## Fjólugata 19 – Umsókn vegna lokaúttektar

Á embættisafgreiðslufundi skipulagsfulltrúa 3. ágúst 2023 var lagt fram erindi frá afgreiðslufundi byggingarfulltrúa frá 1. ágúst 2023 þar sem sótt er um leyfi til þess að breyta erindi BN055935 vegna lokaúttektar þannig að útfærslu á uppbyggingu á kvisti hefur verið breytt og bílastæðum fjölgað í þrjú á lóð nr. 19 við Fjólugötu. Erindi fylgir bréf frá hönnuði dags. 5. júní 2023.

### Umsögn

Ljósmynd af vettvangi af 5 bílastæðum við götu

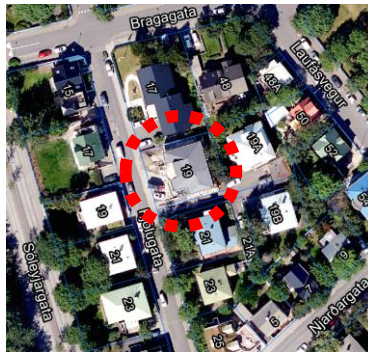
Af rúmlega árs gamalli lofmynd að ræða er nú öll framlóðin lögð undir 5 bílastæði með tilheyrandi upprifi á gróðri og breyttri ásýnd götumyndar. Einnig hefur þakkvistur aðalsvefherbergis íbúðar á annarri hæð verið uppfærður með stærra sniði slétt frá aðalþakmæni sem sjá má á gögnum sem fylgdu með umsókninni:

Ekki er heimild fyrir þeim fjölda bílastæða sem sjá má á framhluta lóðarinnar í dag. Skipulagsfulltrúi tekur neikvætt í fjölgun bílastæða umfram þau tvö stæði sem voru grenndarkynnt hagaðilum í nágrenninu.

- Athugasemd vegna breyttrar útfærslu á efri hluta kvists sbr. hér að neðan:

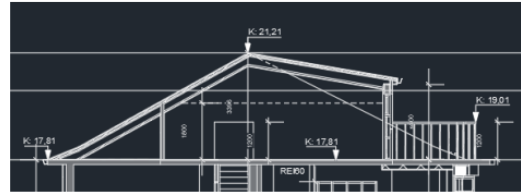
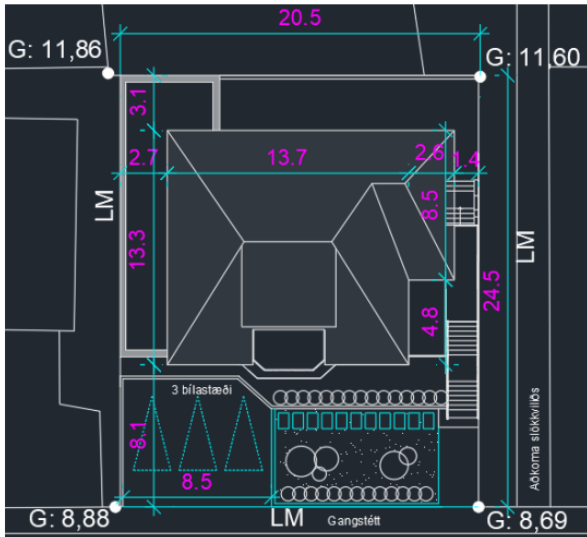
Skv. samþykktum aðaluppdráttum

Famkvæmd útfærsla

Farið er fram á formlega afstöðu Borgarsögusafn Reykjavíkur á útlitsbreytingum þaks í ljósi þess að kvistur er umfangsmeiri en grenndarkynntir uppdrættir sýndu og því ekki í samræmi við samþykkt byggingarleyfi dags. 1. desember 2020. Jafnframt er farið fram á skuggavarpsgreiningu svo hægt sé að leggja mat á umfang grenndaráhrifa.

Götuframhlið - Grenndarkynntur uppdráttur frá 2019 til vinstri og reyndaruppdráttur skv. umsókn til hægr

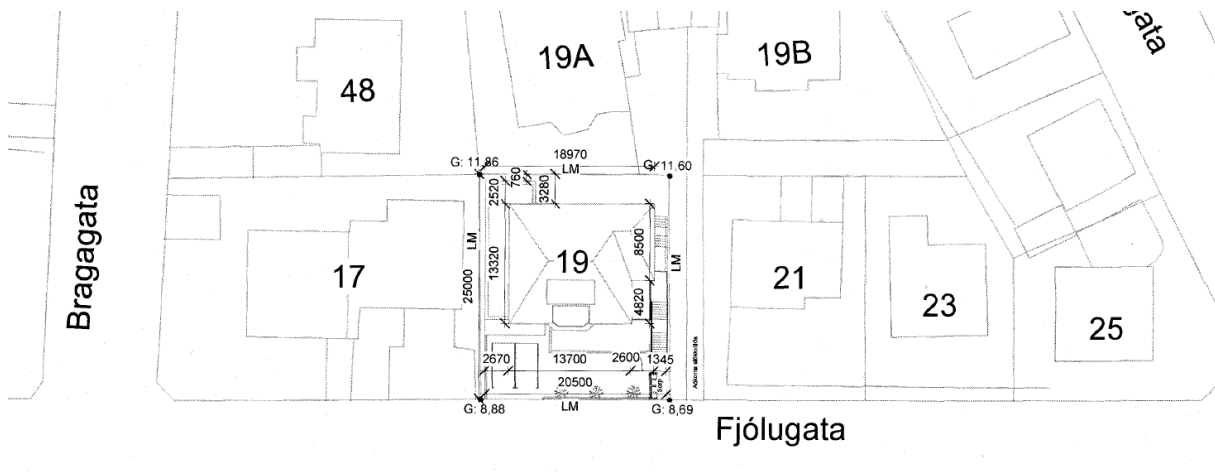
Breytt útlit þaks þar sem þakkvstur er stærri að umfangi en grenndarkynntir uppdrættir sýndu nágrenninu
